1. **Opinia ZRID nr DI-IV.8012.184.2025 z dnia 17.07.2025 – Zarząd Województwa Wielkopolskiego**

OPINIA
DOTYCZĄCA REALIZACJI INWESTYCJI DROGOWEJ

Dotyczy: wyrażenia opinii do projektu inwestycji drogowej pn. „Budowa drogi publicznej, ulicy bocznej od ul. Dmowskiego, na części dz. nr 154/9 ark. 34 obr. Łazarz w Poznaniu”.

1. Projekt drogi publicznej – ulicy bocznej od ul. Dmowskiego, dz. 154/9, obręb Łazarz w Poznaniu – projektu zieleni;

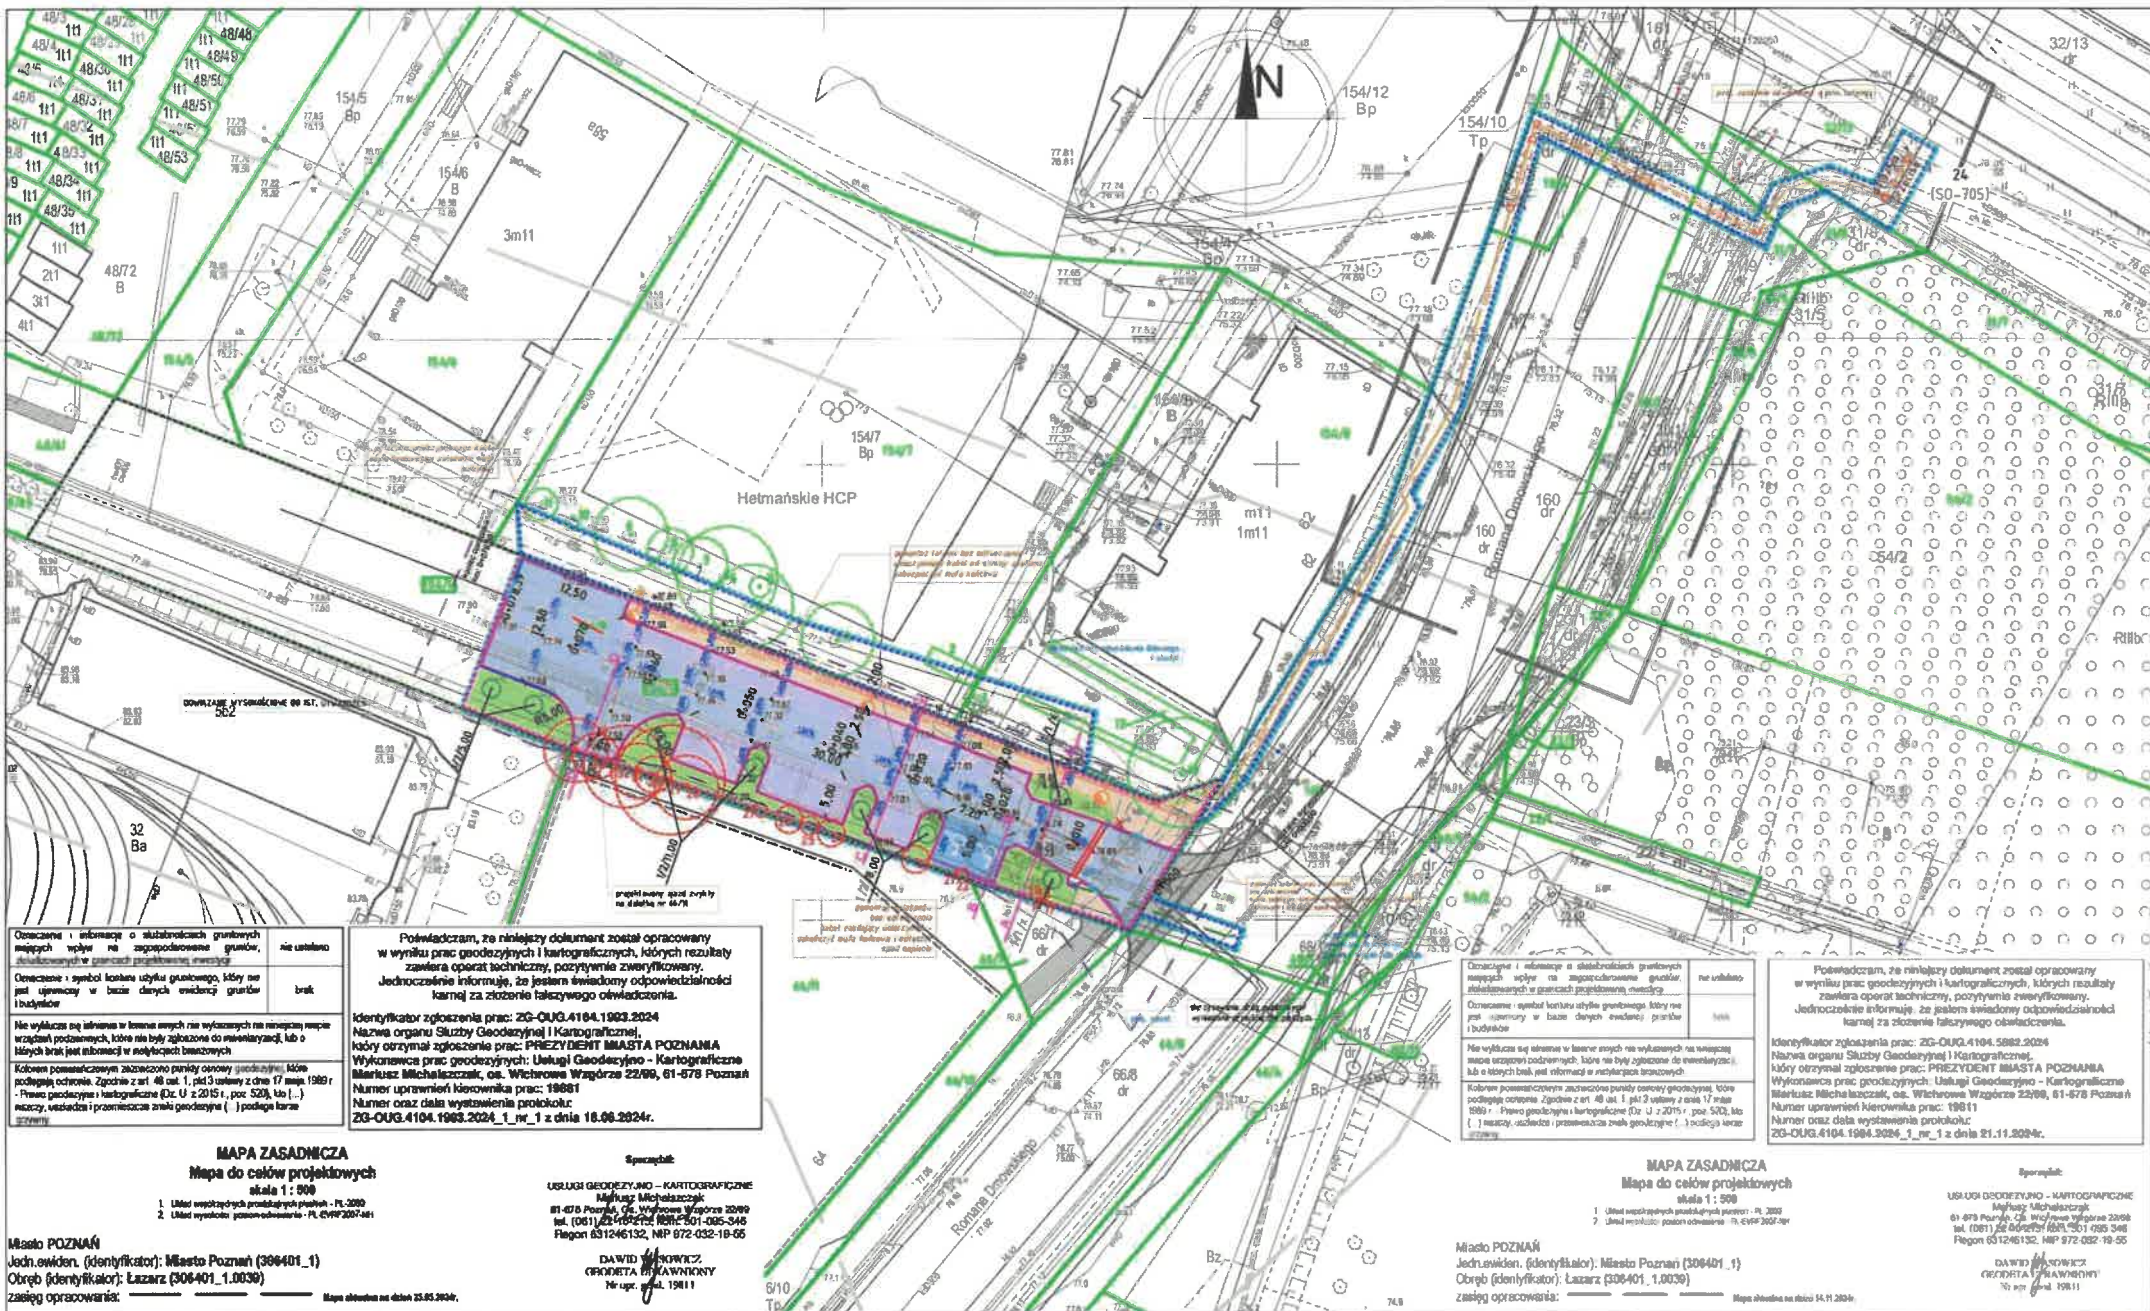
W odpowiedzi na pismo nr 6.1013p.MM_2602.096W Zarząd Dróg Miejskich informuje, że przedłożony projekt zieleni w ramach ww. zadania uzgadnia pozytywnie, w zakresie objętym opracowaniem.
